总平调整方案

设计号: J2023-19
工程名称: 年丰小磨芝麻油生产基地
子项名称: 总图
建设单位: 四川德阳市年丰食品有限公司
图名: 调整总平面布置图

年生产1万吨小磨芝麻油加工中心项目方案调整

调整总平面布置图 1:500

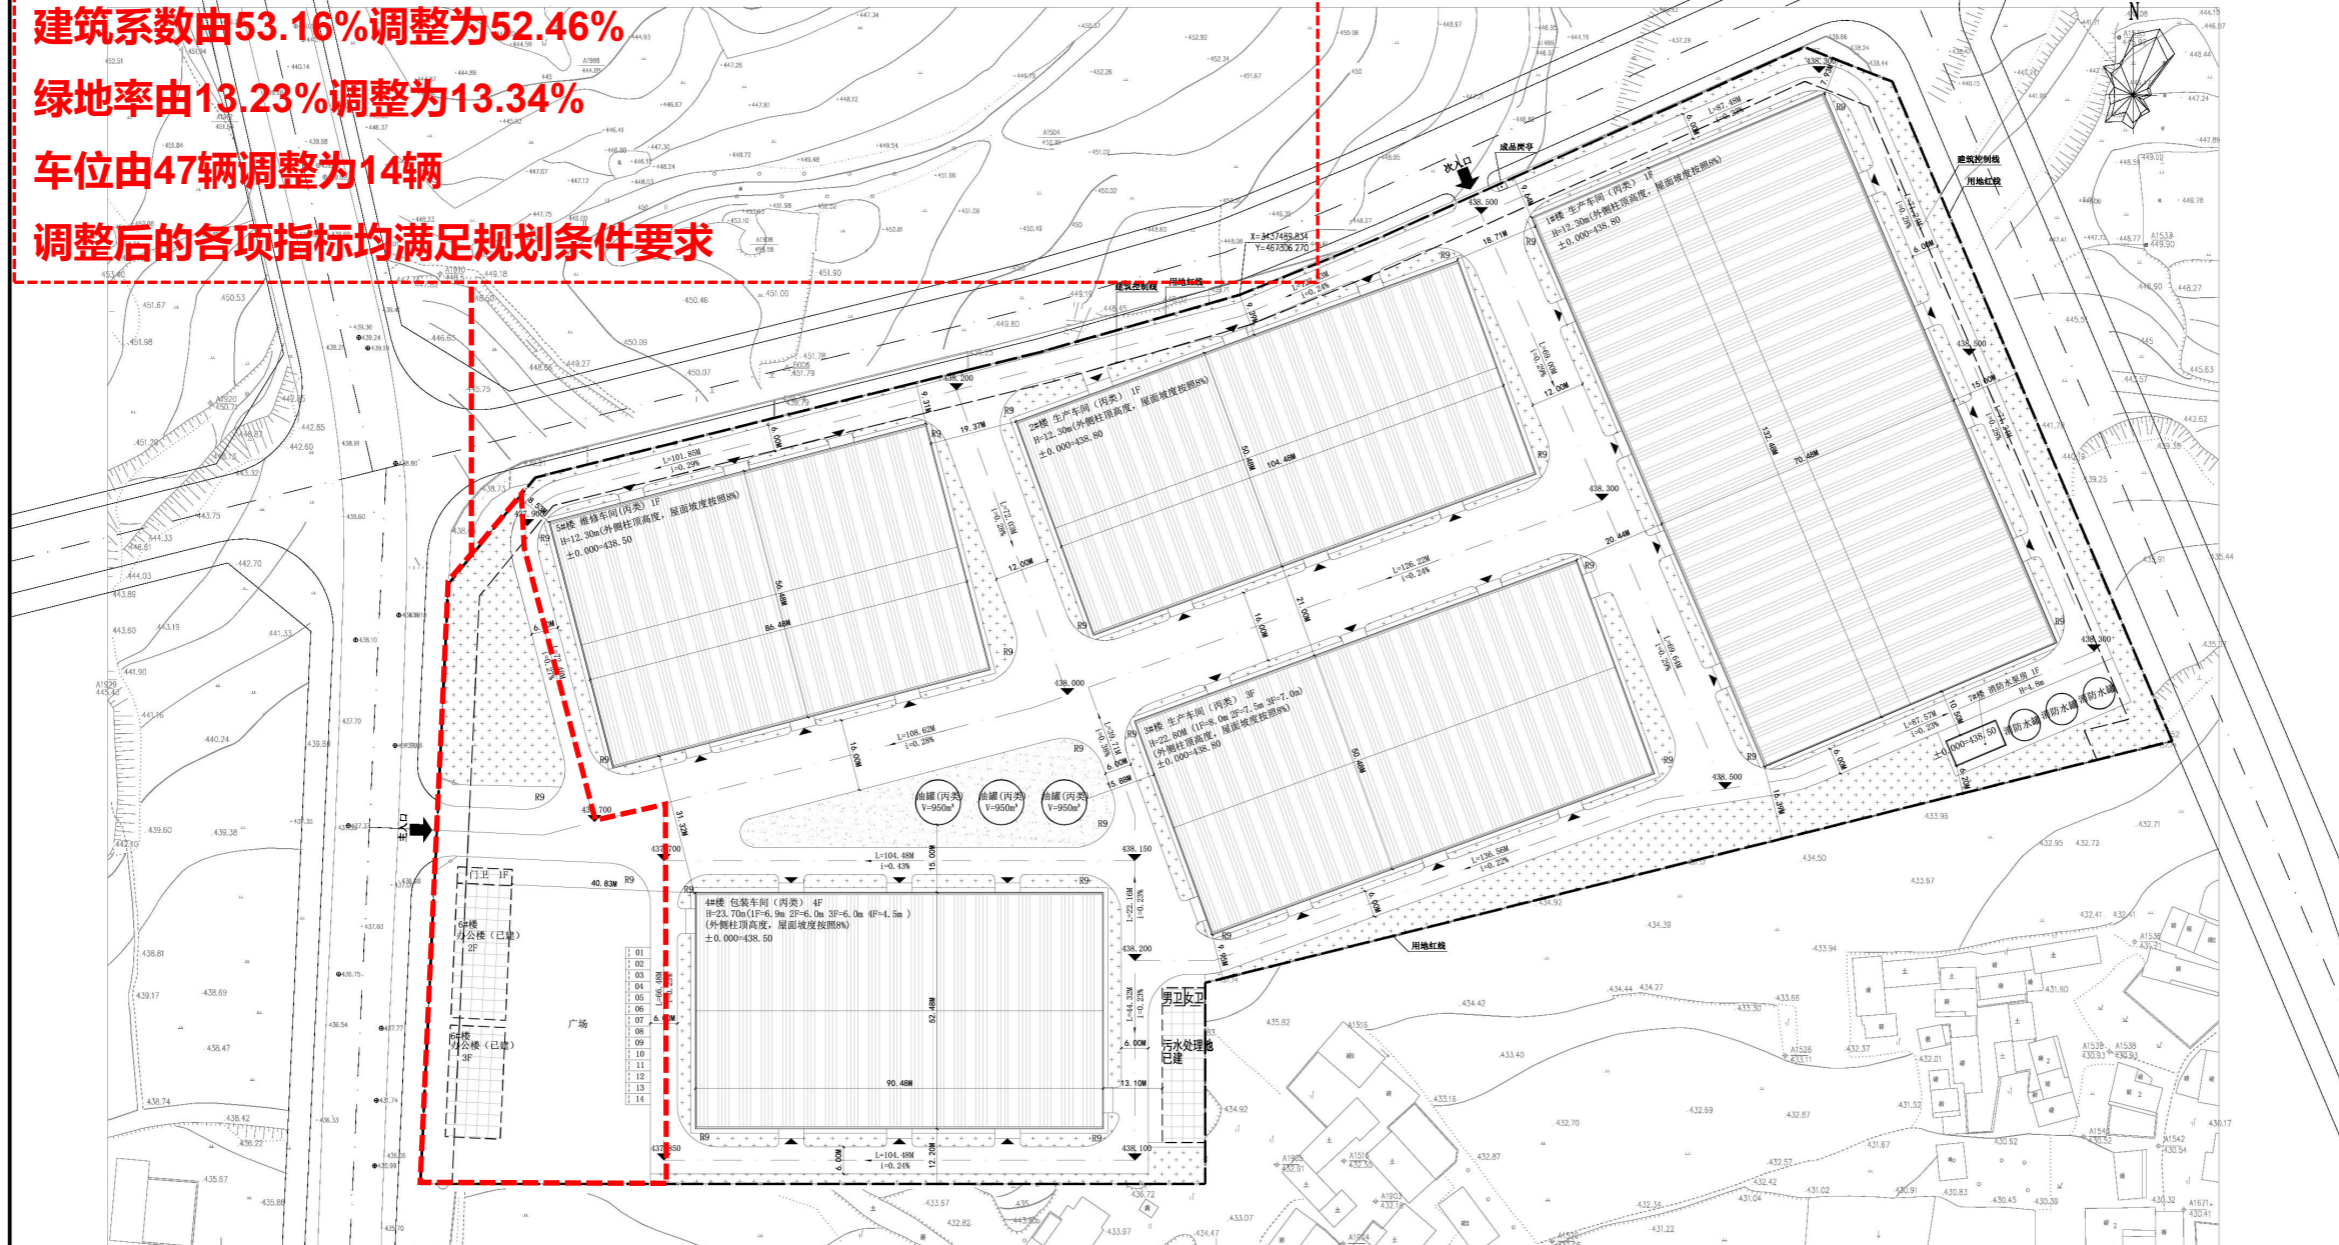
取消原方案的6#办公楼，大门及门卫，保留既有办公楼、大门及门卫。

容积率由1.46调整为1.39

建筑系数由53.16%调整为52.46%

绿地率由13.23%调整为13.34%

车位由47辆调整为14辆

调整后的各项指标均满足规划条件要求
